表 A.0.3 监理通知单 ★

工程名称：广西宾阳晶创一期 60MW 渔光互补光伏发电项目

编号：BYXM-TZD-JC-018

事由：关于升压站设备接地施工事宜

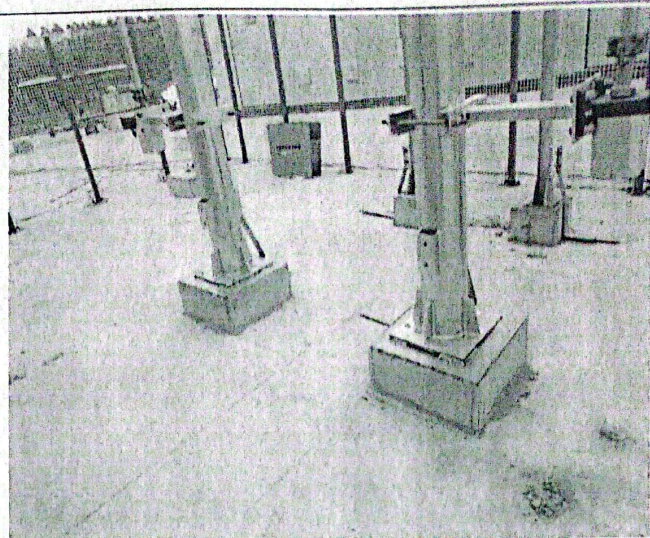
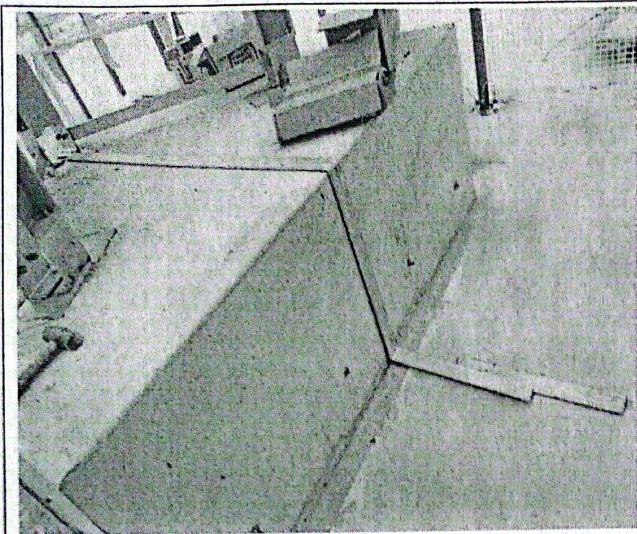
1、升压站 SVG 电抗器及配套设备构架接地只有一条，不符合设计及规范要求。根据图纸设计要求电抗器设备及构架接地要与接地网 2 条不同干线连接。

2、SVG 电抗器接地搭接处未满焊，焊缝不饱满。

以上问题要求施工单位及时进行整改，电抗器及设备构架接地施工要符合设计及规范要求；电抗器围栏焊接后要清楚焊渣经监理人员验收合格后才能刷漆。

SVG 电抗器围栏焊接处焊渣未清理

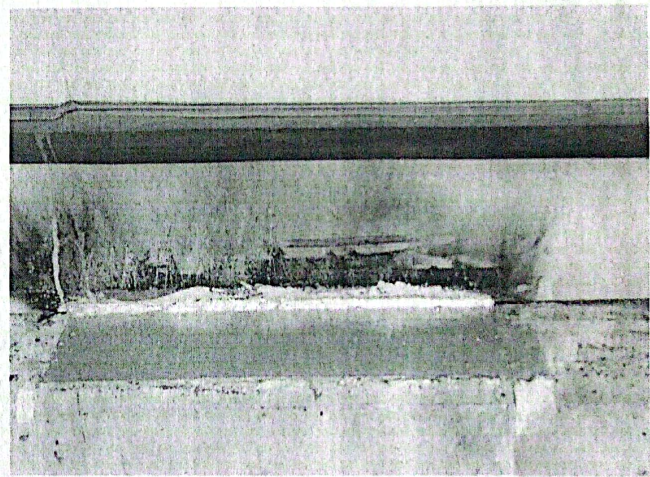
3、SVG 电抗器围栏焊接处焊渣未清理已进行刷漆施工。

已复查，合格，验收完成。

SVG 箱体油漆被破坏

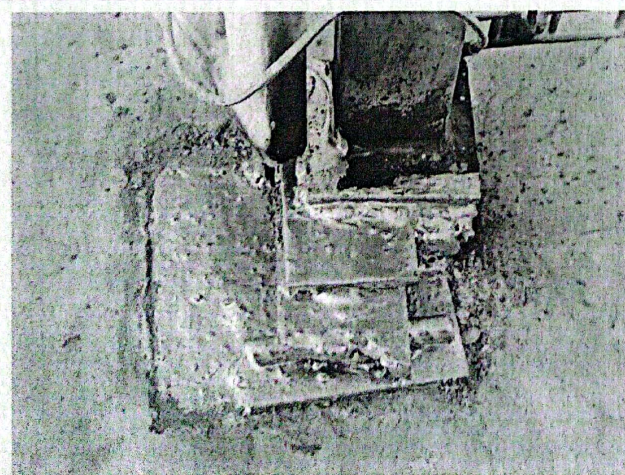
4、SVG 箱体接地焊接时未做好保护，箱体表面油漆被破坏需要重新喷涂。
